Fra: Tone Margrethe Bærland Furustøl
Sendt: 6. juni 2018 11:00
Til: 'peter.lundin@bkkfiber.no'
Kopi: 'kwil-jac@online.no'
Emne: Sak 17/2913 - gbnr 137/212

Vi viser til dykkar søknad om rammeløyve inkludert søknad om byggjegrænse mot kommunal veg 137/769.

Utsnitt situasjonskart 05.01.2018:

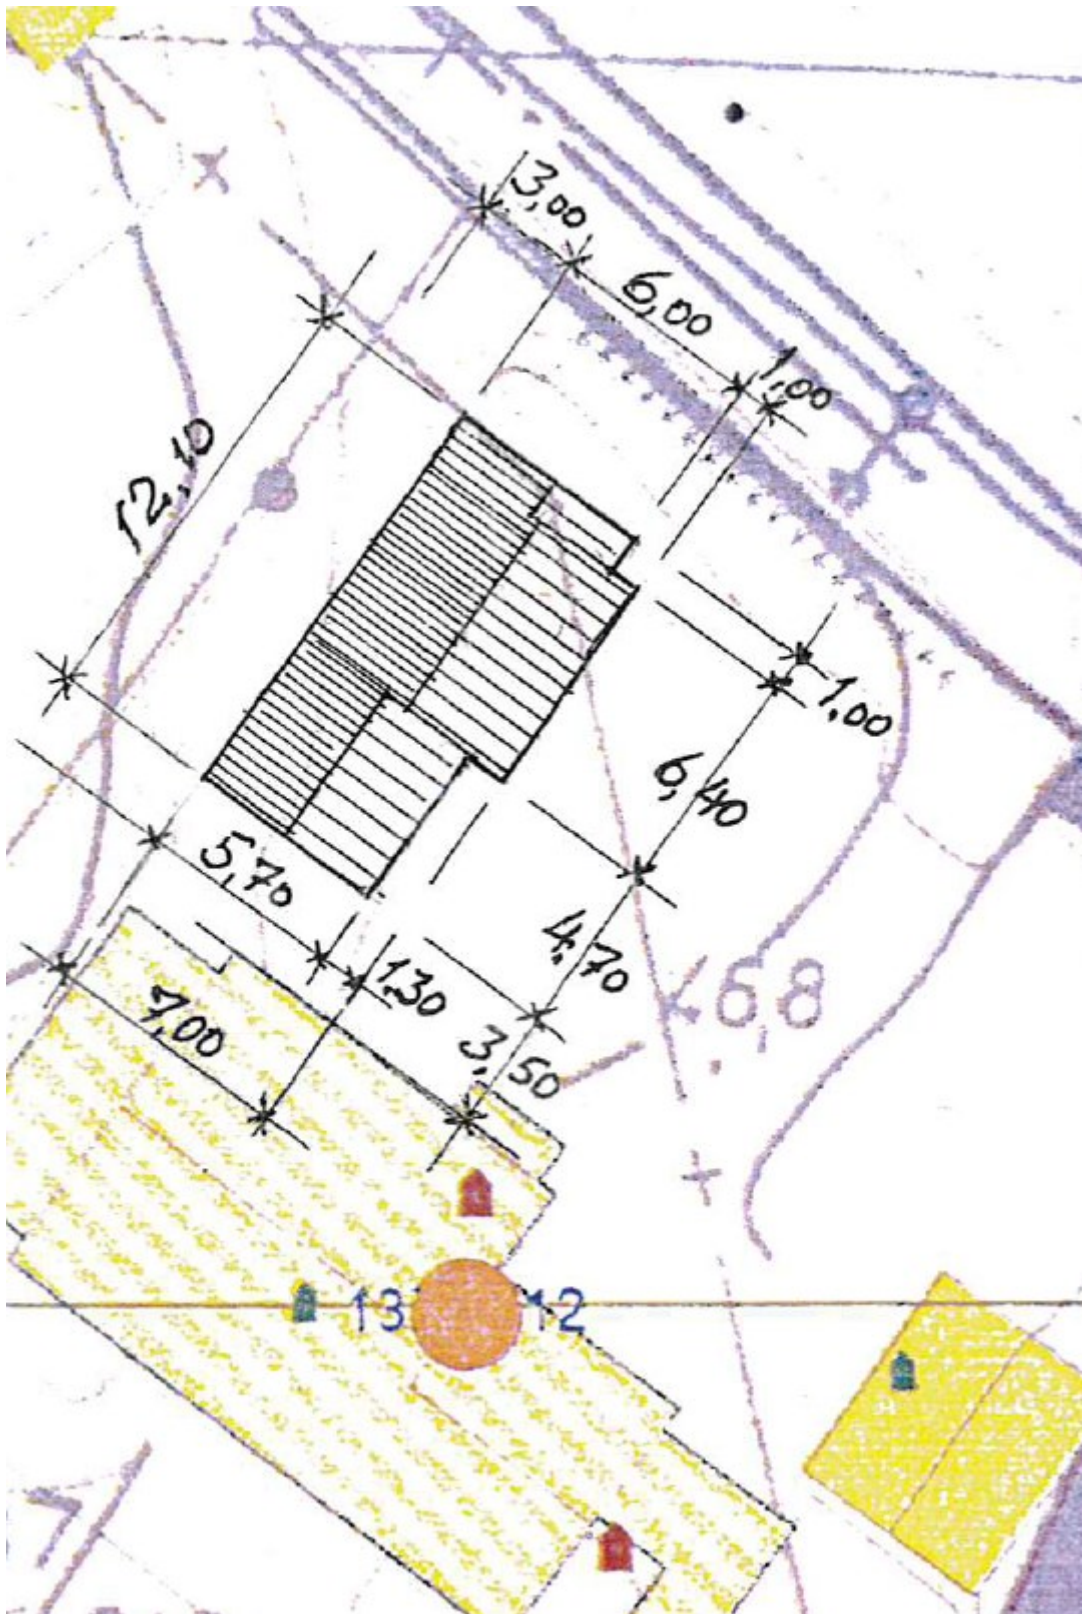
Saka er no på høyring til teknisk drift – vegavdelinga som har kome med ein foreløpig tilbakemelding om å oppgi spesifikk avstand frå byggjegrænse mot veg.

Der garasjen er plassert over byggjegrænsa, må det opplysast kor mykje den overskrider byggjegrænsa.

Det må opplysast spesifikk minste avstand frå garasjen til midten av veg (både nordvest og nordøst).

Vis etterspurt informasjon på situasjonskartet.
